溶接専門部会 (WS) 火技解釈第 10 章 検討課題 一覧表 (1/16) 「平成 30 年 12 月 6 日現在」

溶接専門部会 (WS) 火技解釈第 10 章 検討課題 一覧表 (2/16) 「平成 30 年 12 月 6 日現在」

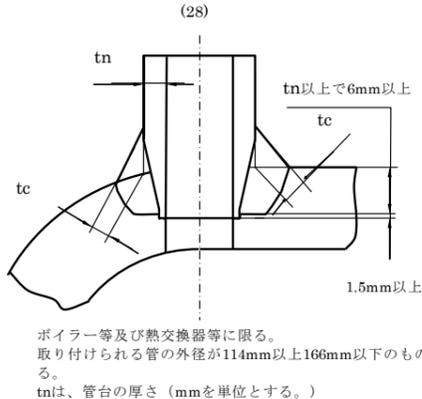
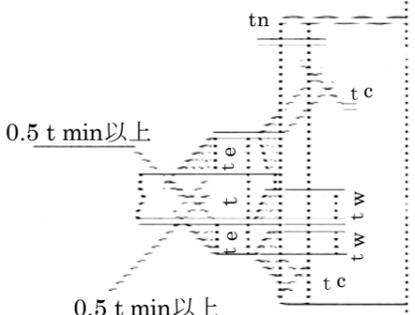
No.	課題番号	【課題名】 概要	主要な 条項	担当 Gr.	改正 提案	理 由	WS 最終審議	WS 投票	JESC 提案	JESC 提案結果	備 考
7	WS06-02	<p>【平板又は管板を取り付ける継手の溶接部】 火技解釈別図 3(11)の構造で、ステーで支えられるか否かで溶接脚長が決められていたが、ASME2003Addenda 以降では、ステーの有無による区分が廃止されている。</p> <p>(11)</p> 	別図第 3 (11)	溶接設計	否	ステーの取り付け方法、サイズに関して、事項は多種多様であり、全てのケースが強度を満足するとは言えない。	WS 19-1	—	—	—	
8	WS06-03	<p>【管台を取り付ける継手の溶接部】 ASME Sec. I 2002 Addenda から PW16.1(p)の図が削除された。</p> <p>(20)</p> 	別図第 4 (20)	溶接設計	否	溶接強度の健全性が問題となった訳でもなく、適用に問題ないため現行のままとする。	WS 19-1	—	—	—	
9	WS06-04	<p>【溶接部の強度不足】 「高クロム鋼の長時間クリープ強度低下に関する技術基準適合性調査委員会」(略称：SHC 委員会*1) で検討された内容の火技解釈への取り込み。</p> <p>*1 : Committee on Establishing Allowable Stress Value etc. of High Chromium Ferritic Steel</p>	第 121 条	溶接設計	否	溶接部の強度低下に係り、現行の溶接継手効率の式に入っている因子である継手の種類、溶接部の検査に溶接継手部のクリープ強度の因子を加えた溶接継手の効率 $\eta$ として、火技解釈第 1 章の計算式改正を提案する。 溶接設計に絡み、JISB8201 の訂正を行いたい予定である。	WS 19-1	—	—	—
